CONCOURS D'IDÉES POUR UN PROJET DE CITÉ-JARDIN, A LA CHAUX-DE-FONDS

1^{er} prix : projet « La Ruche » de M. A. Bourquin, architecte, à La Chaux-de-Fonds.

Plan de situation.

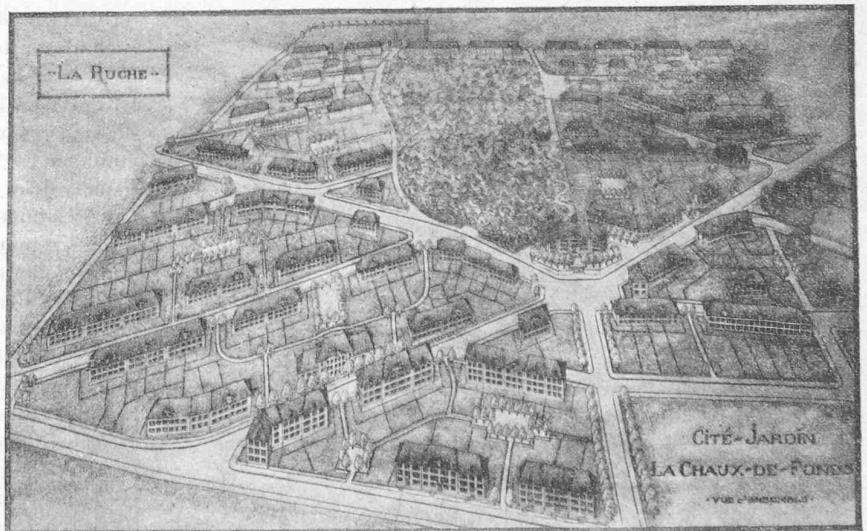
Ce qui frappe, au premier abord, en examinant ce projet, c'est le soin avec lequel les voies de communication ont été étudiées en tenant compte de leur importance suivant le trafic probable. Le prolongement de la rue du Succès est heureux et pourra sans grande difficulté être poussé encore plus au nord en coupant l'angle nord-est du pâturage. Cette artère ainsi établie sera excellente pour tous les quartiers de l'ouest ; le « Bois noir » est intégralement conservé. La largeur de la rue Cernil Antoine pourrait, vu sa pente 10 0/0, être quelque peu réduite pour éviter de trop gros terrassements. Heureuse disposition pour l'aménagement du carrefour des rues Cernil Antoine et Agassiz. Tous les immeubles ont des chemins d'accès avec pente inférieure à 11 0/0.

Enfin une très intéressante idée est celle qui consiste à réserver pour chaque quartier une petite place ombragée, à l'abri de la poussière, des dangers des voitures et accessible sans emprunter les rues principales. Ces places seront sûrement fort appréciées des enfants qui pourront s'ébattre en

La disposition des immeubles en quinconce a peut-être l'inconvénient de donner au plan d'ensemble une impression de manque d'unité, mais offre cependant l'avantage de procurer à chacun le maximum de soleil. Sauf quelques exceptions, l'orientation des immeubles est bonne ; il serait recommandable de ménager deux ou trois mètres de dégagement entre les maisons et les voies publiques.

On peut en outre se demander si les jardins placés au nord des immeubles seront très productifs avec le climat si rigoureux du pays. Sauf ces petits défauts, que l'on peut facilement corriger, l'étude présentée est fort bien comprise et répond aux exigences du programme.

Appartements de 3 chambres et cuisine, type B.

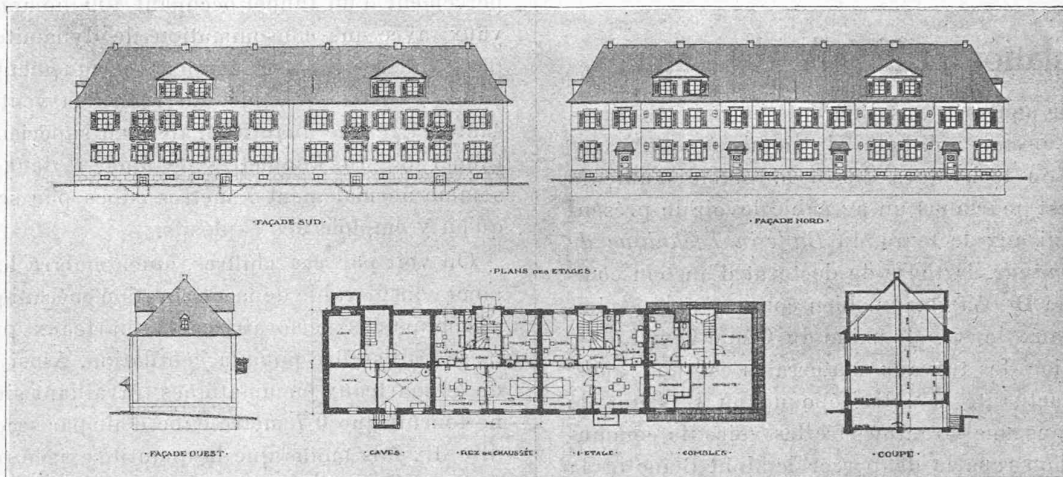
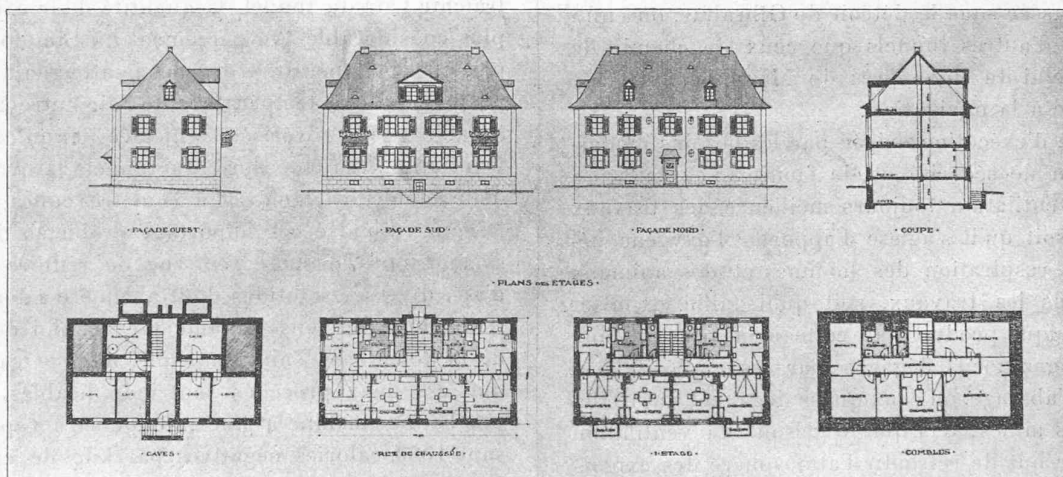
Les plans des différents types de maisons sont bons ; on critique les escaliers tournants, certains corridors sombres, l'insuffisance des canaux de fumée, et surtout certaines chambres au nord sans soleil.

Les façades sont simples, bonnes, bien dans le caractère voulu. Le nombre de logements obtenus est judicieux.
